LAUDO TÉCNICO DE PATOLOGIAS DE CONSTRUÇÃO

CLIENTE: CÂMARA MUNICIPAL DE BOM DESPACHO

AVALIAÇÃO DO SERVIÇO DE DRENAGEM
PLUVIAL E PAVIMENTAÇÃO DA RUA
CORINTO E ADJACÊNCIAS

Objeto: Laudo Técnico de Patologias de Construção
Revisão: Final
Emissão: 9 de novembro de 2022

Figura 78 - Dimensionamento do Tipo A. Fonte: Projeto de drenagem pluvial da Rua Corinto e Araçuaí. Projeto elaborado pelo Eng. Dimitri Gonçalves de Moraes.

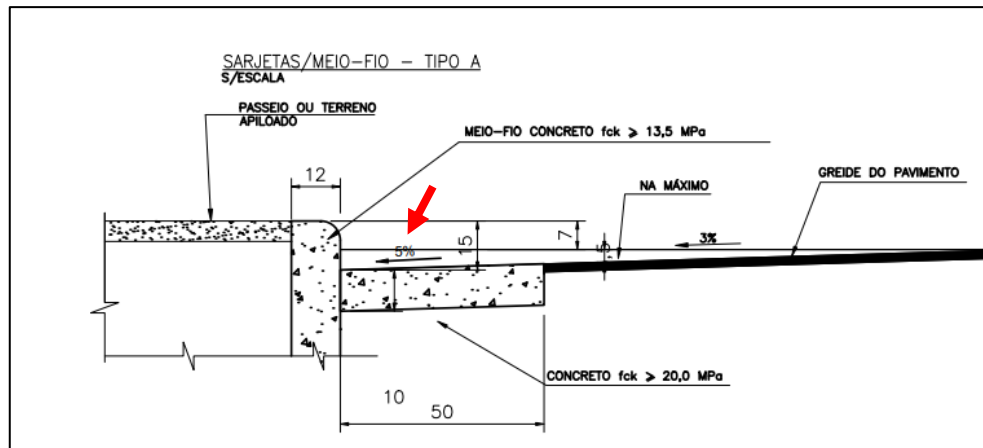
Ao analisar as imagens das sarjetas capturadas durante a diligência de 22/09/2022, é possível constatar a ausência do meio-fio em alguns trechos das ruas analisadas, penalizando o travamento da sarjeta e, com a movimentação do solo, ocorre o seu desprendimento. Ademais, nota-se que não há declividade estabelecida e a espessura definida na planta de drenagem urbana.

De acordo com a planilha de medições, pertencentes ao arquivo Autos CPI rua Corinto – Vol. 1, página 155, contempla a execução de sarjeta em concreto usinado, moldada “*in loco*” com 45 centímetros de base e 10 centímetros de altura. No entanto, ao analisar os arquivos referente a CPI da Rua Corinto não existem registros de notas fiscais ou relatórios fotográficos comprobatórios da concretagem das sarjetas com concreto usinado, assim como não há relatórios de ensaio quanto à sua resistência mecânica.

Figura 85 – Corte do dimensionamento de boca de lobo. Fonte: Projeto de drenagem urbana da Rua Corinto elaborado pelo Projeto elaborado pelo Eng. Dimitri Gonçalves de Moraes.

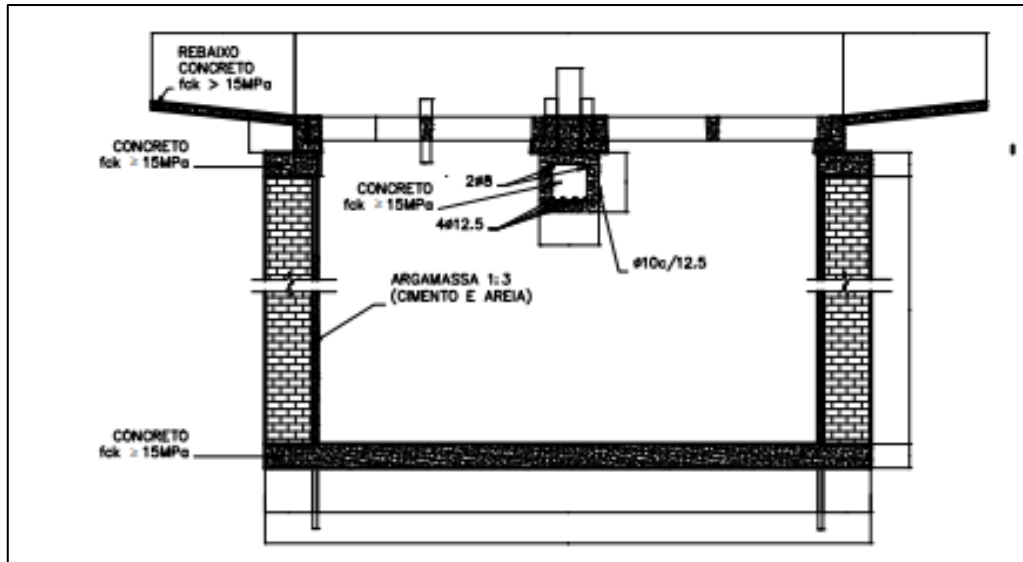
No entanto, as recomendações e projetos não foram totalmente seguidas. Observa-se, na imagem a seguir, que há pouca declividade entre a faixa de rolamento e a boca de lobo. A junção entre o pavimento asfáltico e a parte concretada é feita de forma irregular, com sobreposição do concreto, que não adere ao asfalto e facilita entrada de água que estiver na pista de rolamento. A presença de fissuras indica a fragilidade da execução da depressão.

Figura 101 – Vista superior do dimensionamento dos poços de visita. Fonte: Projeto de drenagem – detalhamento de dispositivos.

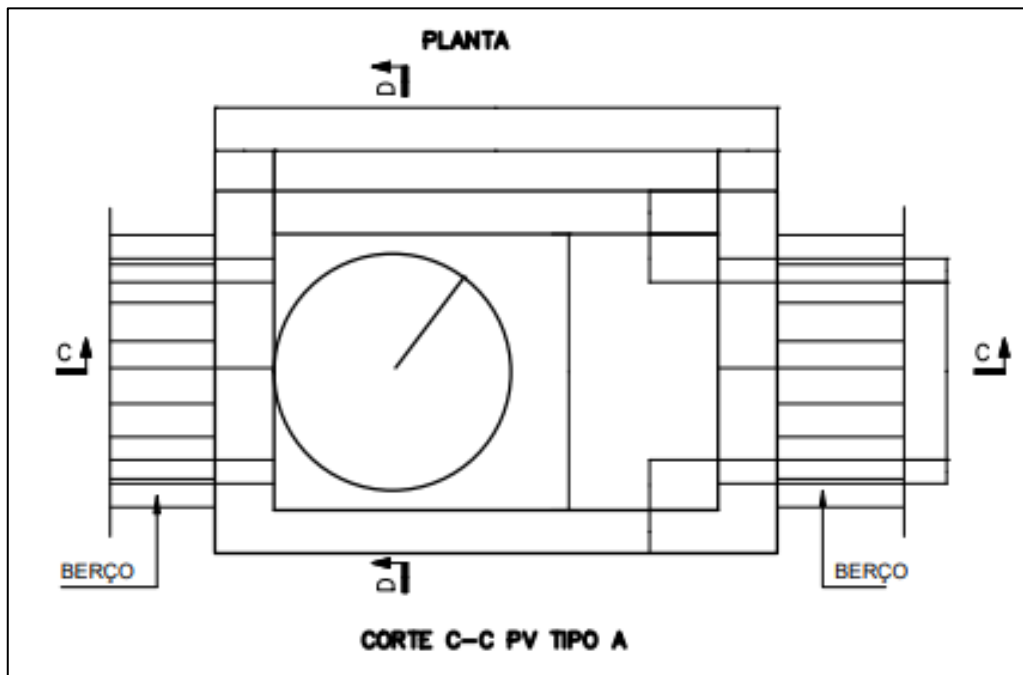
Na figura a seguir, extraída do projeto de drenagem, é possível observar a ausência de detalhamento dos poços de visita, sobretudo quanto às cotas e dimensões. É importante salientar que deficiências em projeto durante a execução leva à necessidade de decisões empíricas e não planejadas, as quais não permitem estudo, controle e fiscalização.

Figura 104 – Dimensionamento de chaminé no projeto de drenagem urbana das Ruas Corinto e Araçuaí. Fonte: Projeto de drenagem – detalhamento de dispositivos.

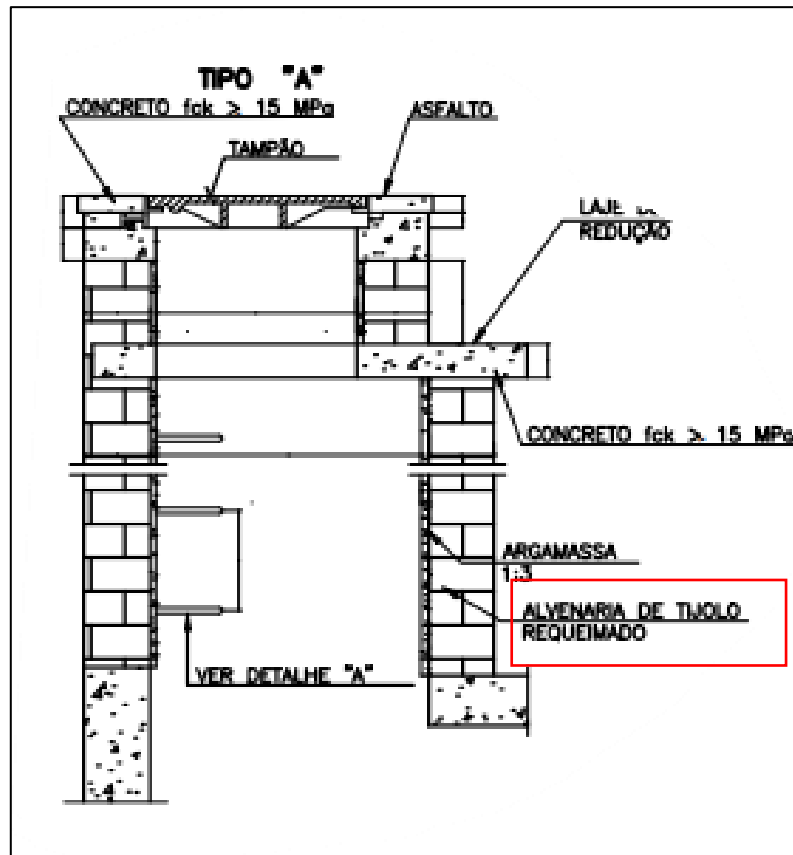
Na figura a seguir, extraída do projeto de drenagem, o detalhamento da chaminé no projeto de drenagem urbana das ruas analisadas, existe a recomendação de que alvenaria deve ser executada em tijolo requemado, no entanto, o órgão normativo define que a alvenaria deve ser executada em elementos de concreto.

Figura 106 – Detalhamento de tubos de concreto. Fonte: Projeto de drenagem – detalhamento de dispositivos.

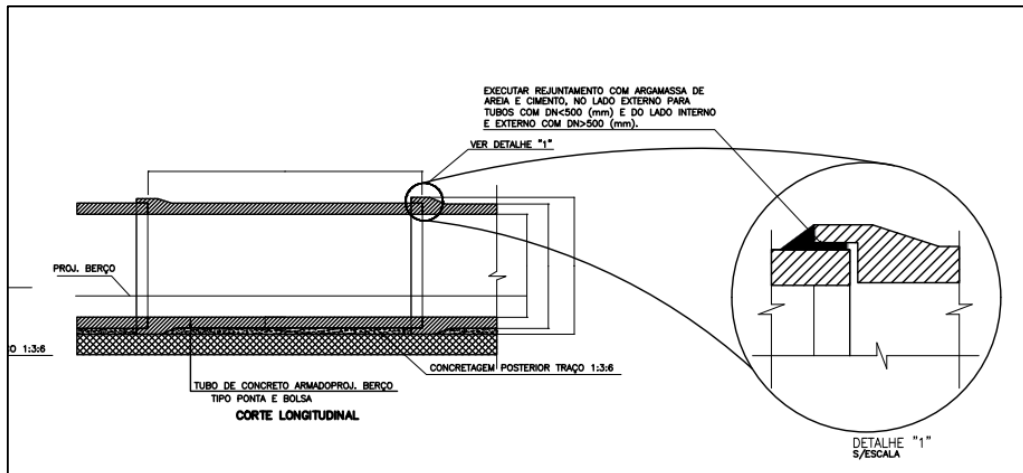
Para execução do sistema é necessário a execução de um berço em concreto com traço de 1:3:6 (cimento, areia e brita) com Fck mínimo de 10 MPa. É necessário o rejuntamento dos tubos, nos encontros de tubulações, com argamassa de traço de 1:3 e esse rejuntamento precisa ser em toda a circunferência do tubo.

Figura 107 – Execução do rejuntamento dos tubos, instalação em solo não compactado e ausência de berço de concreto abaixo do manilhamento. Ausência de escoramento par contenção do solo no entorno das valas Fonte: Relatório Fotográfico das medições da FFX.

Figura 117 – Dimensionamento do pavimento. Fonte: projeto básico da Prefeitura Municipal de Bom Despacho, assinado pela Eng. Paula Pantuzzi.

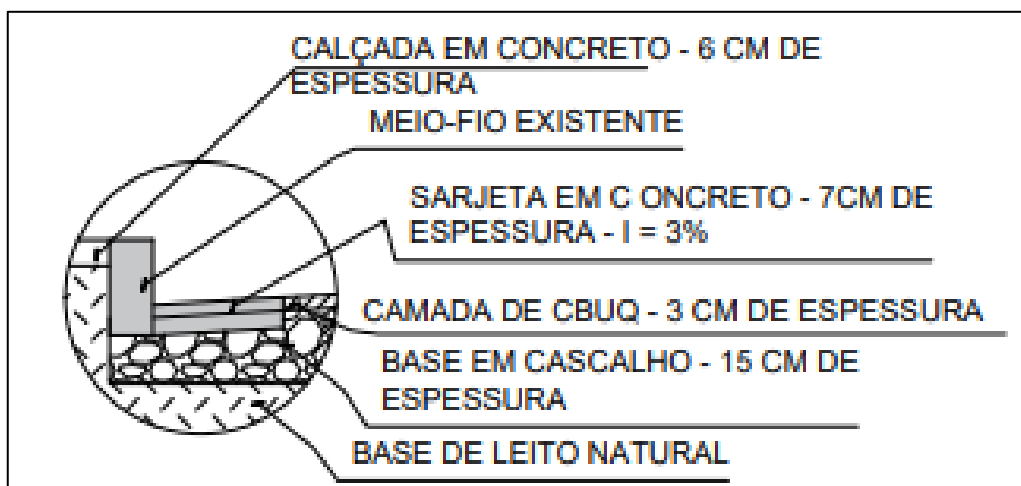
Ao analisar as amostras do pavimento asfáltico retirada durante a diligência de 22/09/2022, é possível constatar a espessura do pavimento no ponto inspecionado era de 1,5 cm. De acordo com o Detalhe 1 da planta de pavimentação de vias urbanas, pertencente ao arquivo Autos CPI rua Corinto – Vol 2, página 35, e a memória de cálculo da pavimentação, período junho/julho, enviada junto com os documentos da primeira medição, a camada de CBUQ prevista foi de 3 cm.

Figura 137 – Informações da canaleta em projeto. Fonte: Projeto de drenagem das Rua Corinto e adjacentes elaborado pelo Eng. Dimitri.

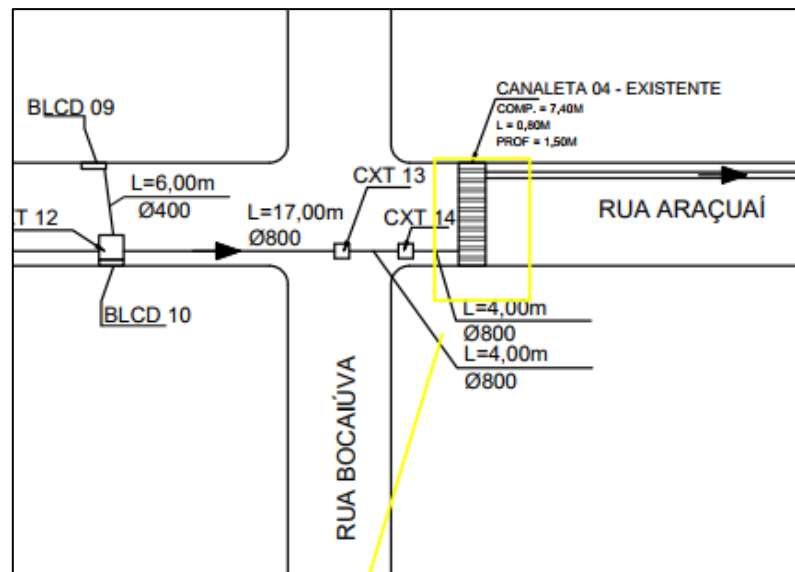
As caixas de escoamento, no primeiro projeto, chamadas de “caixas de captação” e no segundo projeto de “canaletas” não puderam ser profundamente analisadas, pois há detalhamento apenas dimensional sobre elas em ambos os projetos. A título de exemplo, no projeto do Eng. Dimitri, é possível ver apenas informações de comprimento, largura e profundidade, tanto das caixas existentes, quanto das duas caixas que ele implementou na altura da rua Jequitinhonha, mas não há especificações de materiais a serem utilizados.

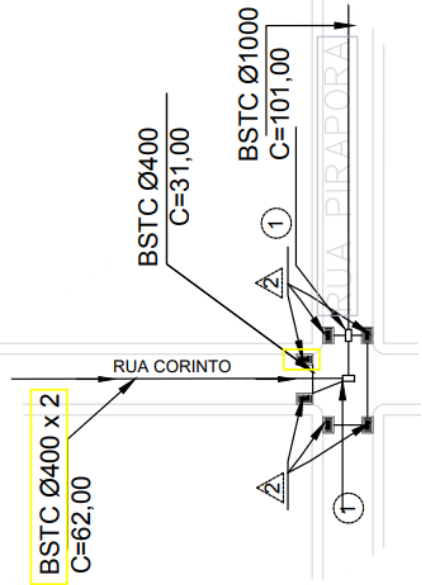
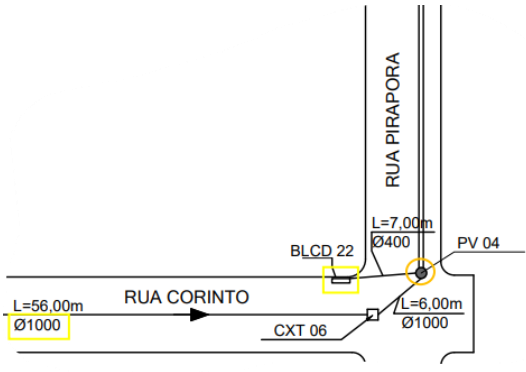
O primeiro projeto, (contrato 17/2020), não estabelece sistema de drenagem entre as rua Jequitinhonha e Pedra Azul no cruzamento com a rua Araçuaí, tendo o seu início na rua Bocaiúva. Não há projeto de drenagem urbana nas ruas Jequitinhonha e Manga em cruzamento com a Corinto. O projeto da adesão 09/2021 acrescenta e substituiu dispositivos de drenagem do projeto anterior, mantendo as caixas captação e altera os demais dispositivos, suprimindo as bocas de lobo anteriormente executadas.

Figura 127 Projeto 1 Rua Corinto - Bocaiúva	Figura 128 Projeto 2 Rua Corinto - Bocaiúva
Bocas de lobo simples executadas no cruzamento e manilhas de 400 mm usadas no sistema principal. Ademais, o item 1 não é detalhado em projeto, nomeado apenas como CPL-04.	Boca de lobo simples modificada para dupla e alteração de manilhas de 400 mm para 800 mm. Execução de poços de visita e caixa de passagem de transição. Retirada das bocas de lobo simples nas ruas adjacentes.

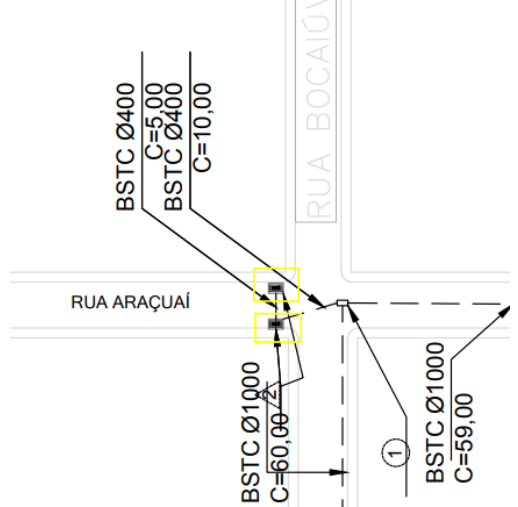
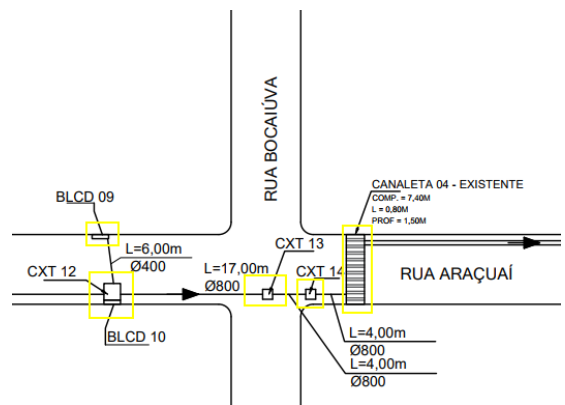
Figura 133	Projeto 1	Rua Araçuaí - Bocaiúva	Figura 134	Projeto 2	Rua Araçuaí – Bocaiúva
	Uso de boca de lobo simples.			Instalação de caixas de passagem de transição, de boca de lobo dupla. O projeto demarca uma canaleta existente, no entanto o projeto anterior não a demarca. Retirada das bocas de lobo simples nas ruas adjacentes.
